2019年11月19日

弊社製塵芥車のリコール実施に関するお知らせ

新明和工業株式会社

改善箇所説明図

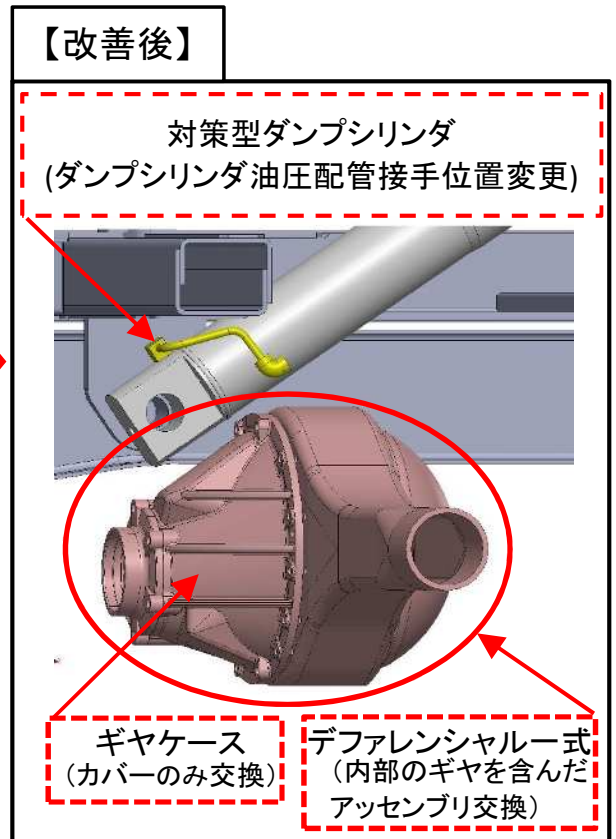
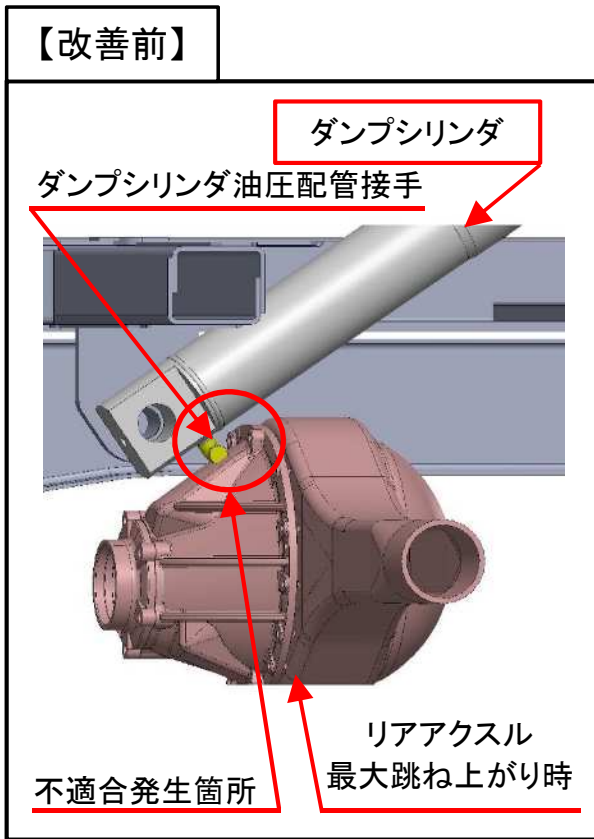
塵芥車の架装レイアウト設計が不適切なため、荷箱ダンプシリンダとデファレンシャルギヤケースの間隙が不足しているものがある。そのため、リアアクスルの最大跳ね上がり時にギヤケースがダンプシリンダに接触し、ギヤケースが損傷して潤滑油が漏れ、最悪の場合、ギヤが焼き付いて走行不能になるおそれがある。

改善の内容
 全車両、荷箱ダンプシリンダを対策品に交換する。また、デファレンシャルギヤケースを点検し、ギヤケースが変形している場合は当該ギヤケースを新品に交換する。ギヤケースが破損している場合は、デファレンシャル一式を新品に交換する。

識 別
 改善実施済車両には、運転者席ドアロックストライカー付近にNo.4613のステッカーを貼付する。
